浜岡原子力発電所1号原子炉廃止措置計画変更認可申請書および 浜岡原子力発電所2号原子炉廃止措置計画変更認可申請書 の概要について

令和5年5月18日
中部電力株式会社

廃止措置工程（1号炉の例）

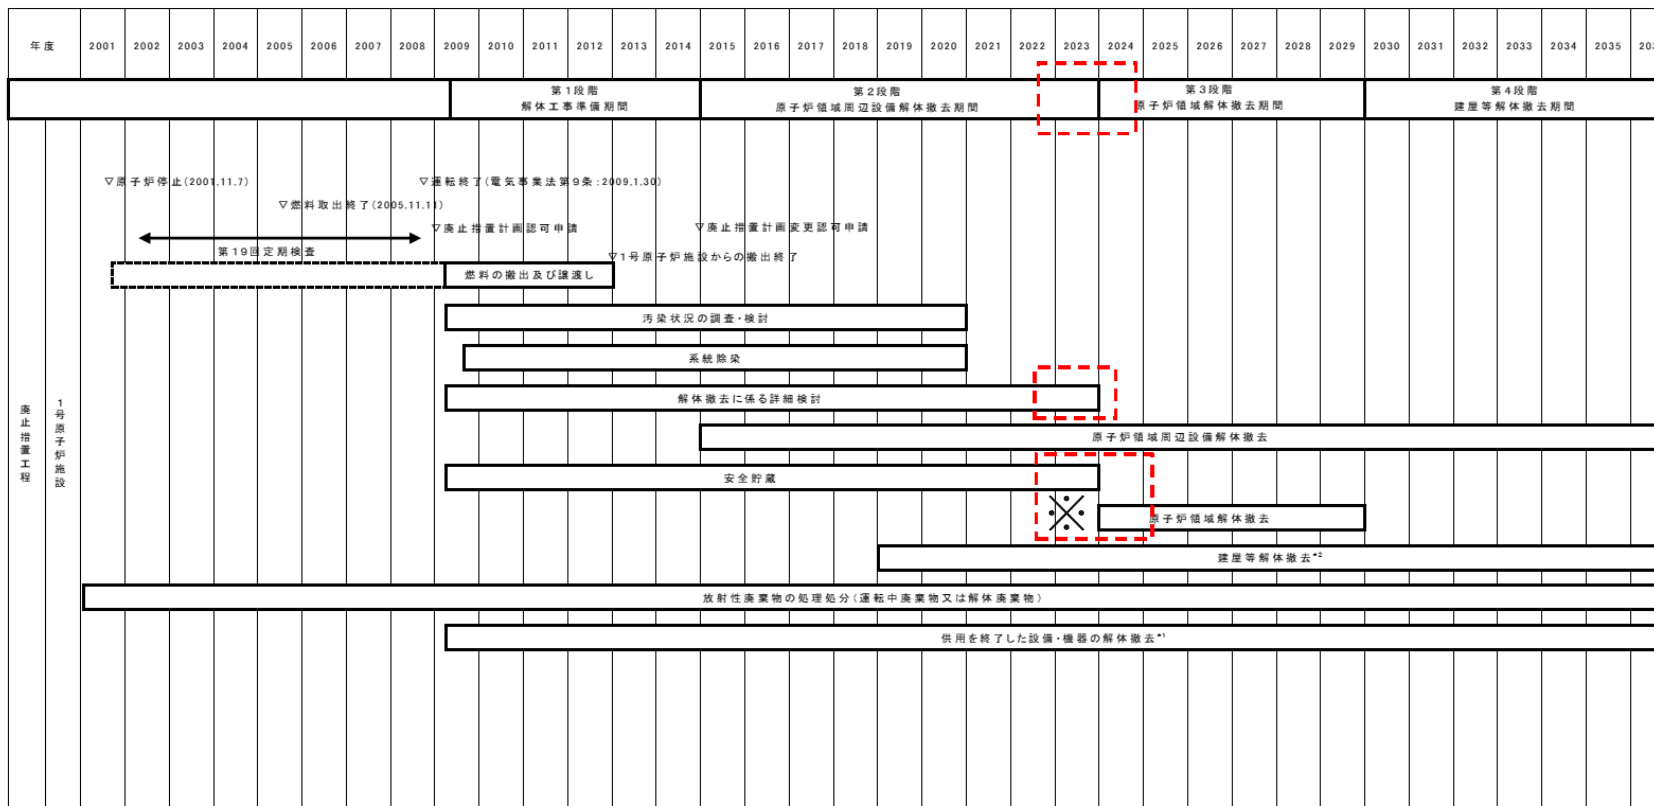
・本文十一：廃止措置工程において解体撤去に係る詳細検討の終了時期を2023年度に変更するとともに原子炉領域解体撤去（第3段階）の着手時期を2024年度に変更

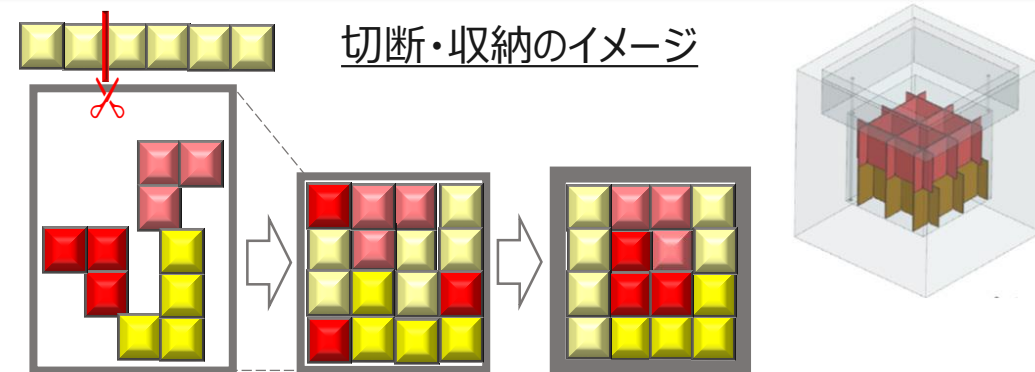
- ✓ 原子炉領域の解体撤去（第3段階）で発生する解体撤去物は、放射能レベルが比較的高く、放射線防護などの安全確保対策や廃棄物低減について更に慎重に検討する必要あり
- ✓ 汚染状況の調査・検討結果を反映して放射能分布を再評価した結果、切断・収納の合理化による容器数の極小化や表面線量の最適化について検討の余地があると判断し、これらの検討に1年程度を要することから、第3段階の着手を2023年度から2024年度に延期

① 第2段階対象設備および工事方法等の追加

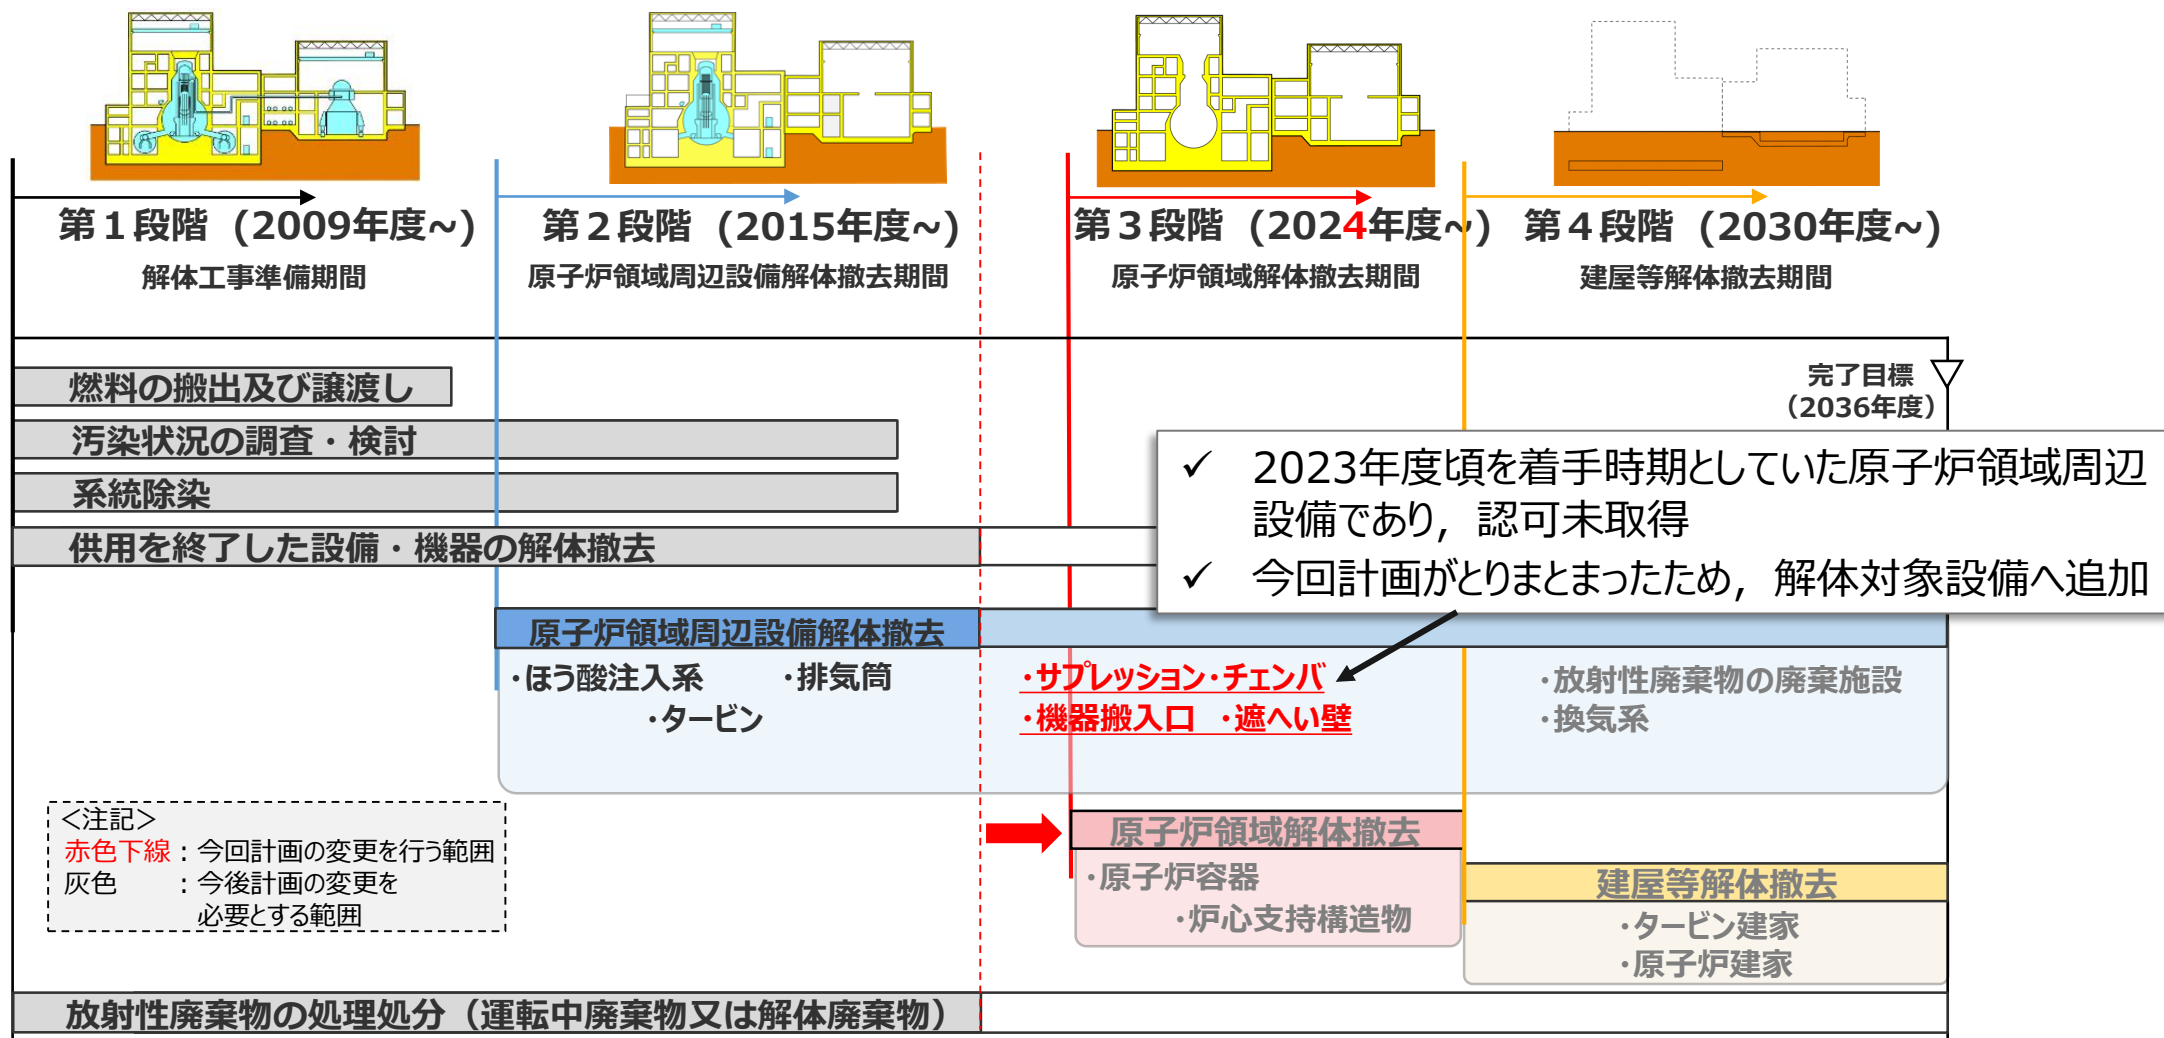
- 2023年度から新たに解体撤去に着手する以下の設備（以下、「サプレッション・チェンバ等」という）を第2段階対象設備に追加し、関連する記述を変更する
 - ・格納容器のうちサプレッション・チェンバおよび機器搬入口
 - ・ドライウェル外周の壁のうち機器搬入口の遮へい壁

- ・本文五：解体対象設備にサプレッション・チェンバ等を明示（表中の解体区分を「○」に変更）
- ・本文五：解体撤去の工事方法にサプレッション・チェンバ等を追加し、着手要件，完了要件を明示
- ・本文六：性能維持施設から機器搬入口の遮へいプラグを除外
- ・本文十，添付書類五：解体対象設備の放射エネルギーおよび放射能レベル区分ごとに整理した解体物量を見直した結果を明示

② 熱的切断対象の拡張および被ばく評価結果等の変更

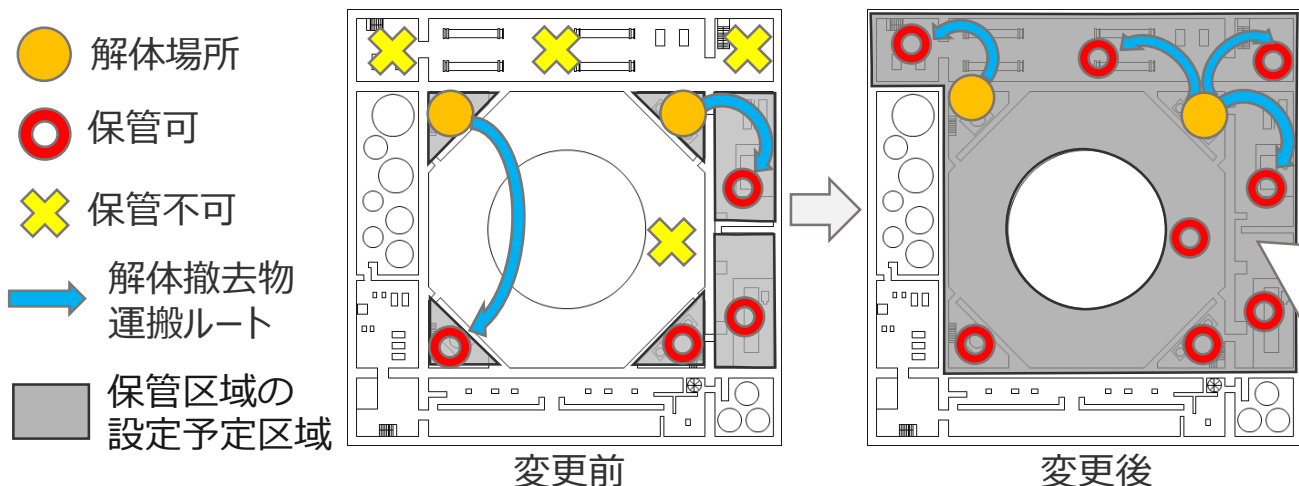
- 工事方法は機械的切断を基本とし、熱的切断は実態としてクリアランス相当程度のものに適用してきたが、今後は汚染のあるタンク類、大口径配管等の大型機器の解体も想定される
- そのため、安全かつ効率的な解体作業の観点から、熱的切断の採用範囲を拡張するとともに、平常時および事故時の被ばく評価結果等を変更する

- ・本文五：第2段階対象設備に対する熱的切断の採用範囲を拡張
- ・本文十，添付書類三：放出管理目標値を変更
- ・添付書類三：平常時の周辺監視区域境界外の年間実効線量の評価値を変更
- ・添付書類四：事故時の周辺監視区域境界外の実効線量の評価値を変更

設定予定区域の追加例および解体撤去物の運搬イメージ（1号炉 原子炉建家地下2階）

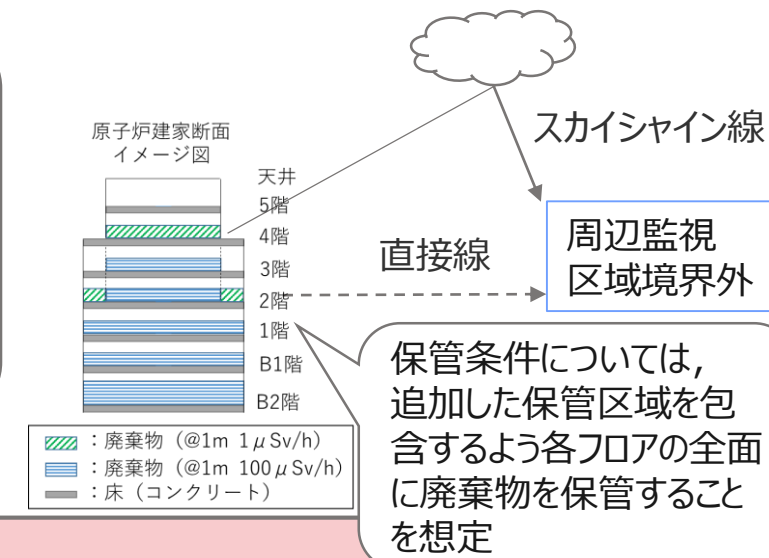
- サプレッション・チェンバ等の解体撤去物の増加へ備え，効率的な解体作業を推進するため，タービン建家内および原子炉建家内に設ける保管区域の設定予定区域を追加する
- 保管する放射性固体廃棄物の増加に伴い，平常時における直接線量及びスカイシャイン線量を変更する

- ・本文十：保管区域の設定予定区域を追加
- ・添付書類三：直接線量及びスカイシャイン線量の評価結果を変更
